Sujet : Examen de la sécurité des barrages du lac Johnson, dans le parc national Banff, en Alberta		
N° de l'invitation : 5P420-13-5029/A	N° de modification de l'invitation : 02	Date : 18 juillet 2013
N° de référence de SEAG : PW-13-00333147		
N° de référence du client : BNP12-04-040		
L'invitation prend fin :		
À : 14 h	Le : 24 juillet 2013	Fuseau horaire : Heure avancée des Rocheuses (HAR)
Adresser toute demande de renseignements à : Adam Krisch		
N° de téléphone : 403-292-4560	N° de télécopieur : 403-292-4475	Courriel : adam.krisch@pc.gc.ca

La présente modification n° 02 vise à donner des renseignements supplémentaires sur l'état du barrage est et à répondre aux questions des soumissionnaires.

Figure 1 West Dam Topographic

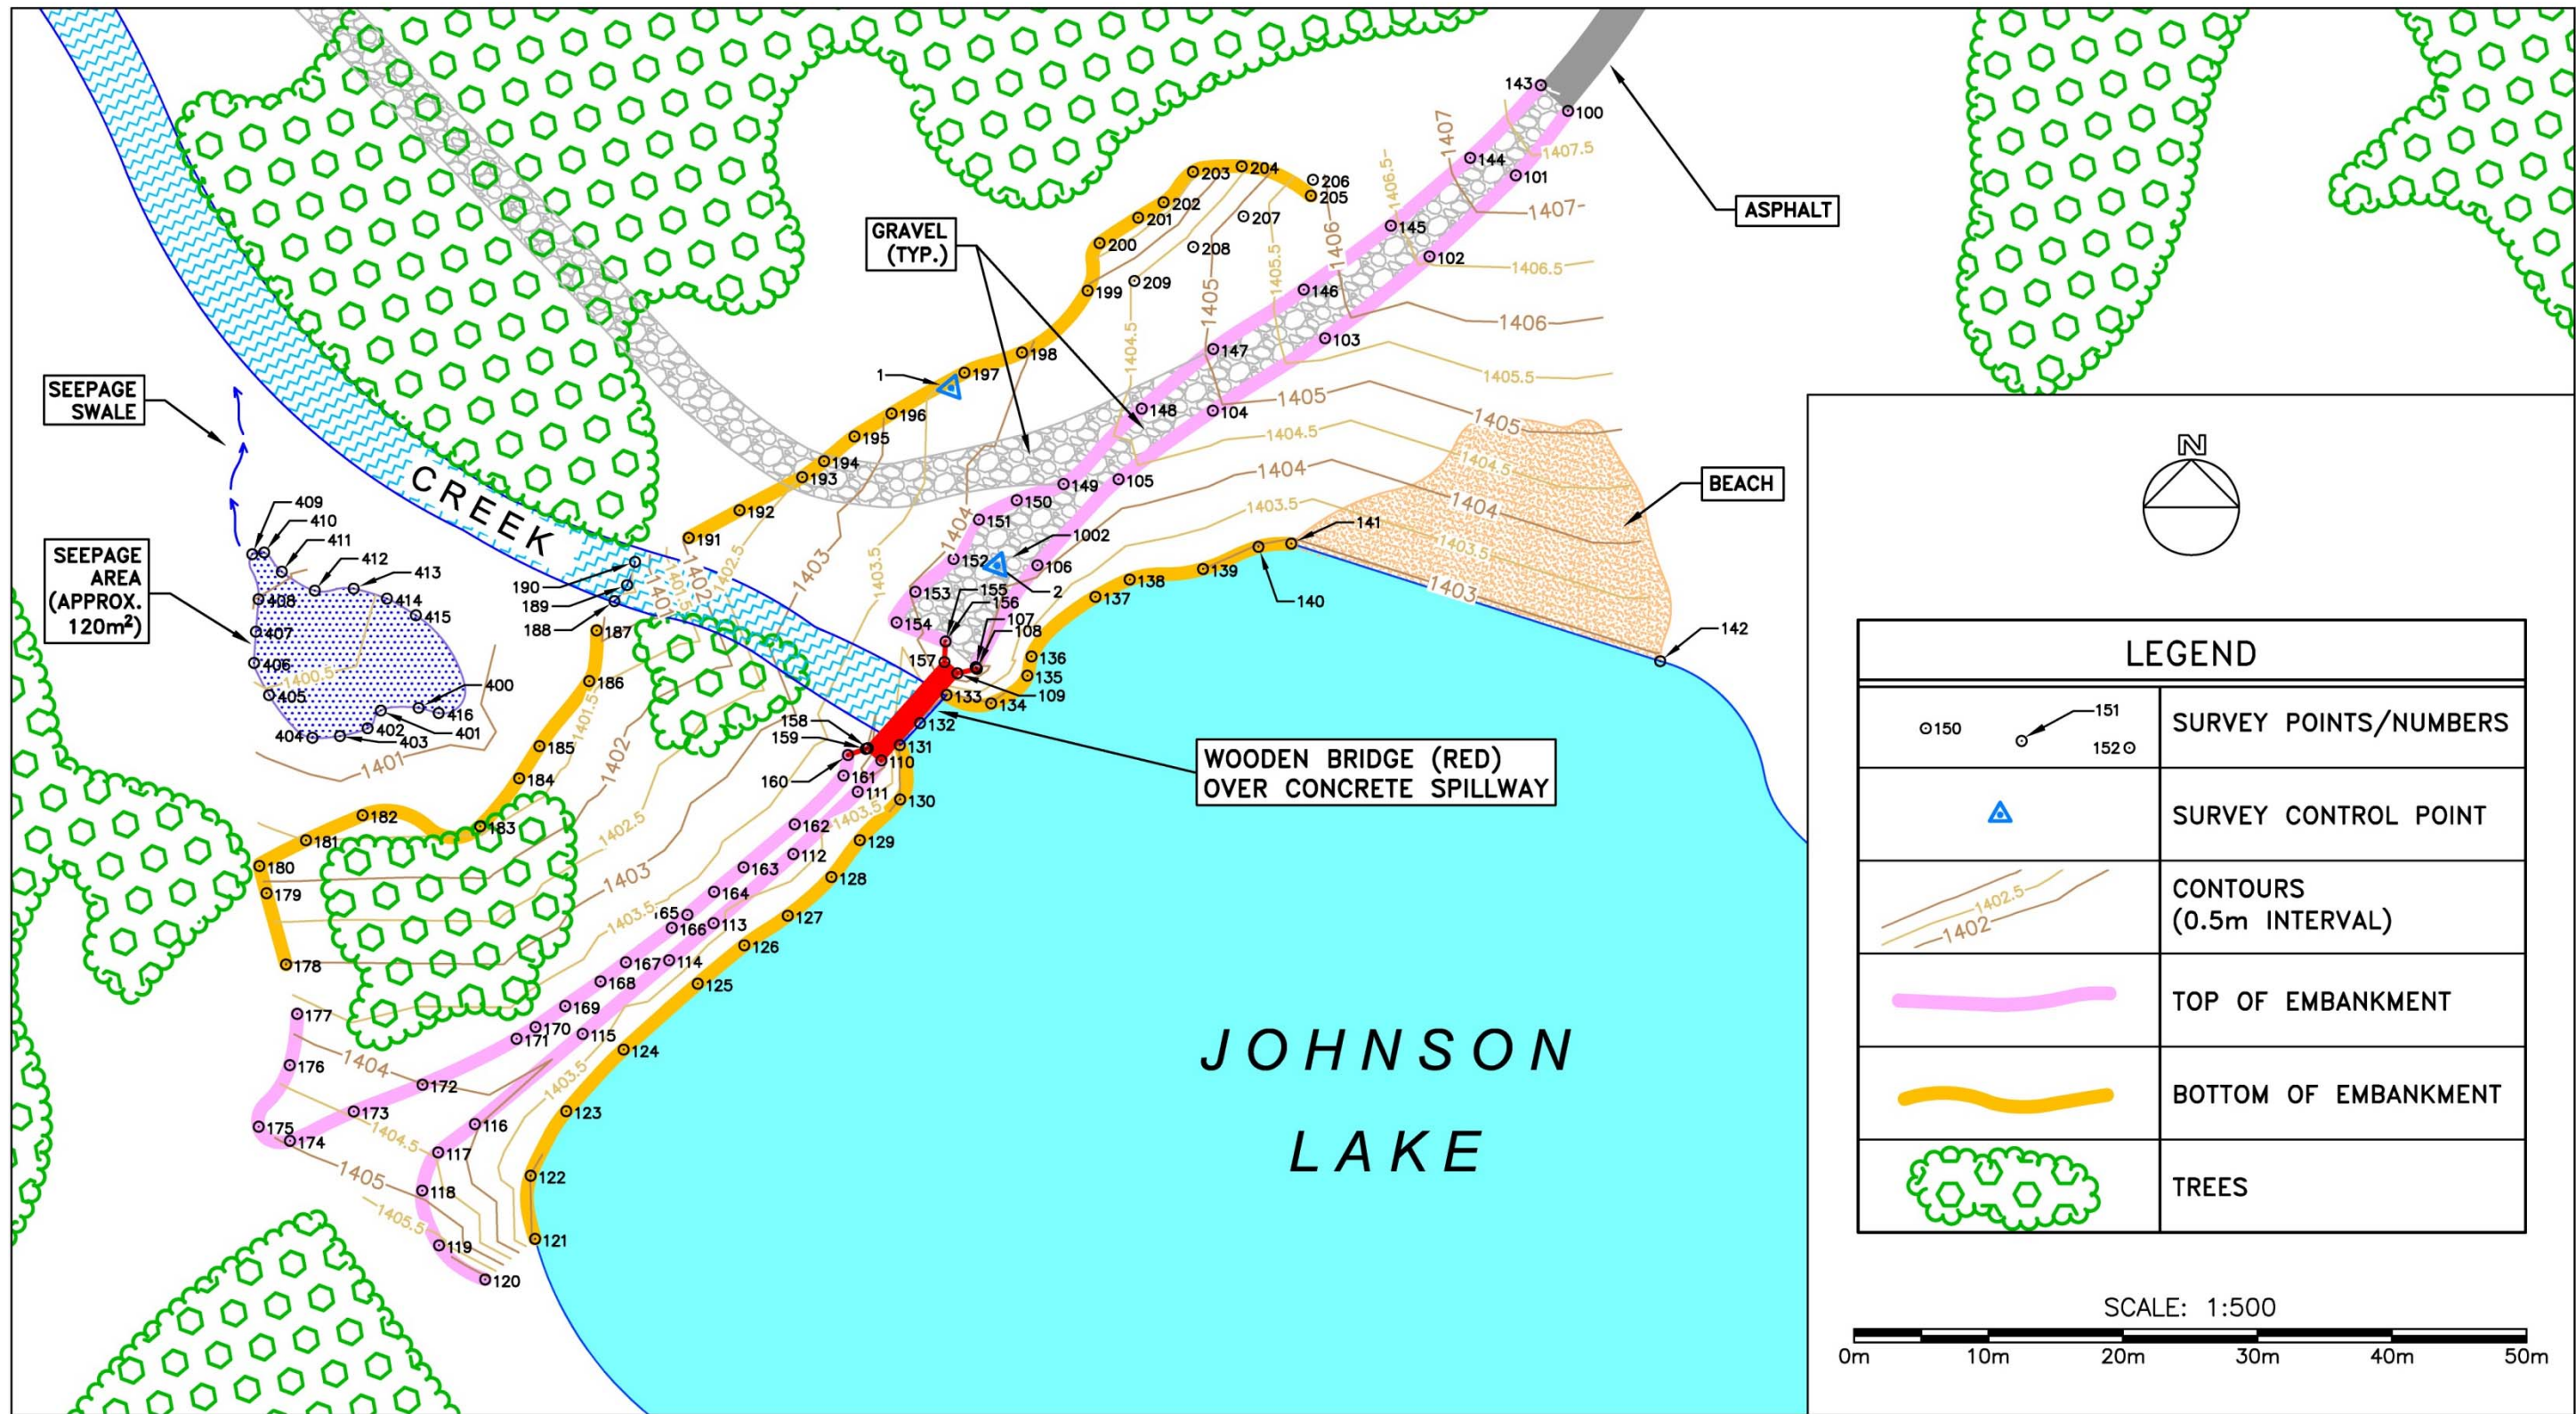
La Demande de propositions (DP) précise qu'il faut procéder à un relevé topographique afin de confirmer les dessins de l'ouvrage fini, mais l'annexe G comprend ce qui semble être un dessin de conception assistée par ordinateur. Le dessin fourni par Parcs Canada avec la DP est-il suffisant? Il ne semble y avoir ni bâtiment ni route près du barrage. Serait-il possible de mesurer l'exutoire à l'aide d'un ruban, d'un niveau et d'une mire?

Lorsque nous imprimons les dessins, ils sont en grande partie cachés par une bande noire. Pouvez-vous nous fournir de nouveau le fichier des dessins?

Le relevé des deux barrages vise les barrages eux-mêmes et ne comprend aucun relevé topographique directement en aval du barrage. Si une analyse de la rupture s'avère nécessaire, aucun relevé n'est disponible pour déterminer le trajet de la crue, par exemple, et une inondation importante pourrait avoir des incidences sur la Transcanadienne, en aval du barrage est. Pour ce qui est des barrages eux-mêmes, les relevés suffisent, mais, si une analyse de la rupture est requise, des travaux de relevé supplémentaires pourraient être nécessaires.

Oui. Le fichier est joint à la présente modification.
